鴨谷体育館受変電設備改修工事の設計図書の訂正について（通知）

・図面 E／08

工事名称：鴨谷体育館受変電設備改修工事

E/08

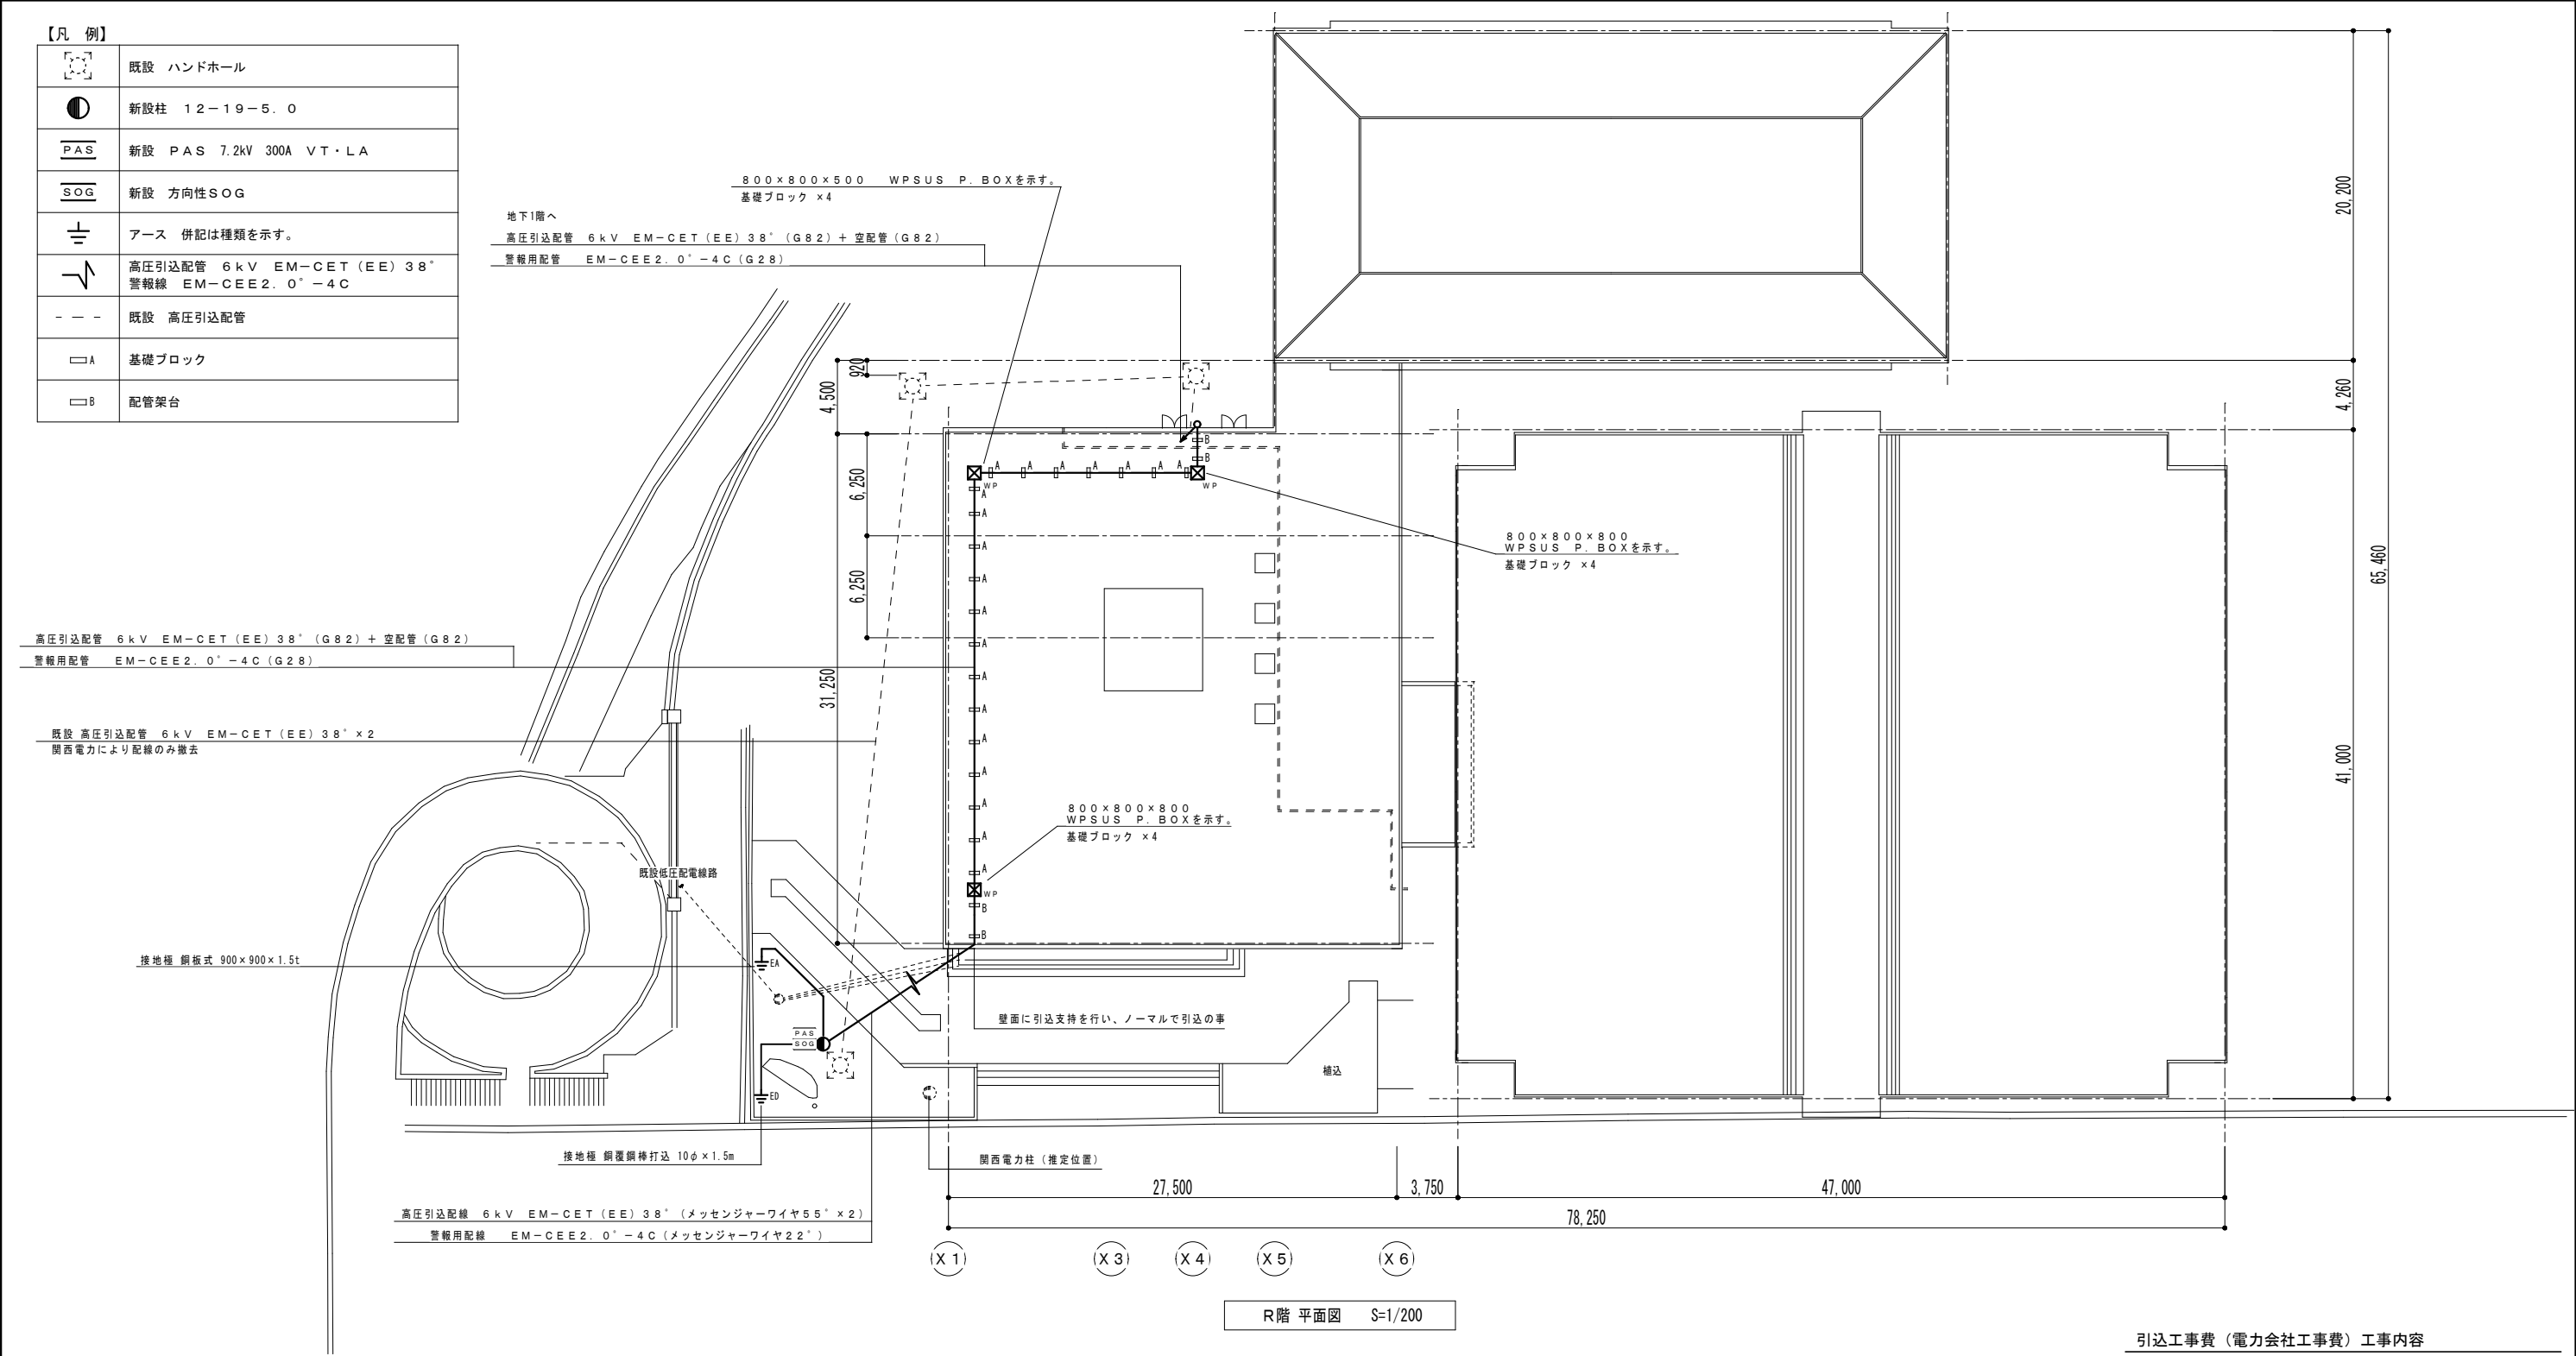
図面No.	図面名称	訂正箇所	誤	正	備考
E/08	高圧引込設備 R階 平面図 (改修)	引込工事費（電力会社工事費）工事内容	—	5. 電力会社による工事について、工事費負担金（約400万円）入金後、工期は約40週間。
